Comune di Nuoro

Settore 5 “Programmazione e Gestione del Territorio”

.Oggetto: [ID 11119] “Istanza per il rilascio del Provvedimento di VIA-PNIEC nell’ambito del P.U.A. ai sensi dell’art. 27 del D. Lgs. 152/2006 relativa al progetto definitivo di impianto eolico “CE Nuoro Sud” con potenza complessiva di 66 MW e opere connesse, nei comuni di Orani, Orgosolo e Nuoro”. Proponente: AEI WIND PROJECT VIII S.r.l. Osservazioni.

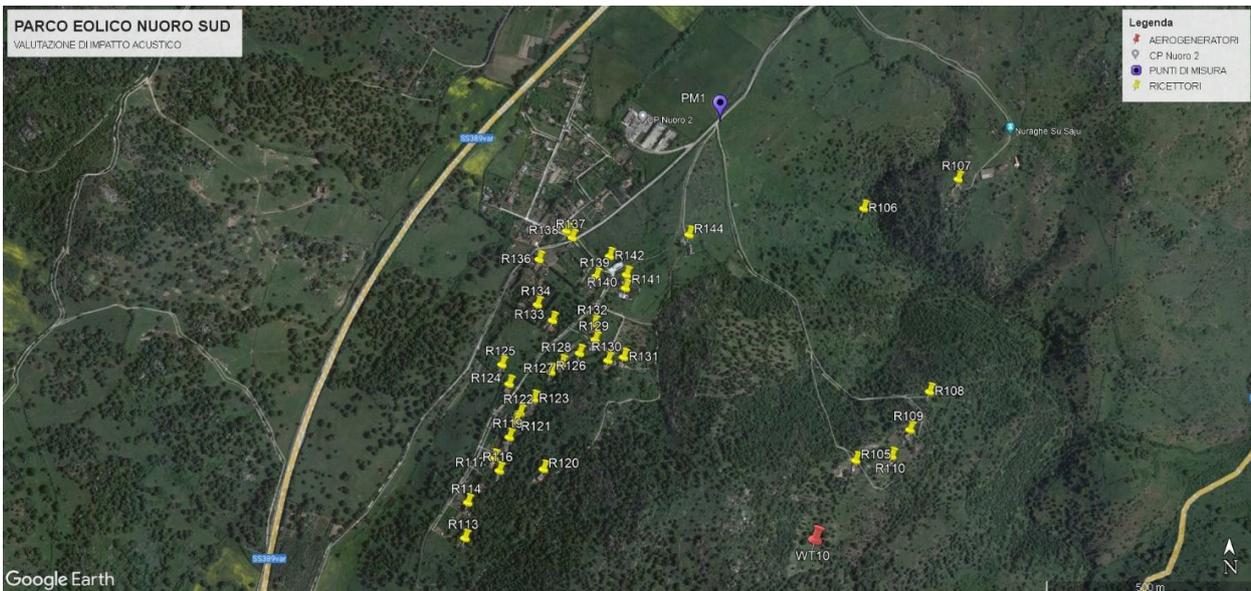
gli aerogeneratori e la cabina di raccolta (all'interno della piazzola di pertinenza dell'aerogeneratore WT8) sono posti all'interno di aree identificate come "boschi" e di aree identificate come "prateria"

pertanto in area non idonea all'installazione (art. 25 PPR Aree seminaturali) e in zona vincolata paesaggisticamente ai sensi del D.Lgs. n° 42/2004 (art. 20, comma 8, lett. c-quater);
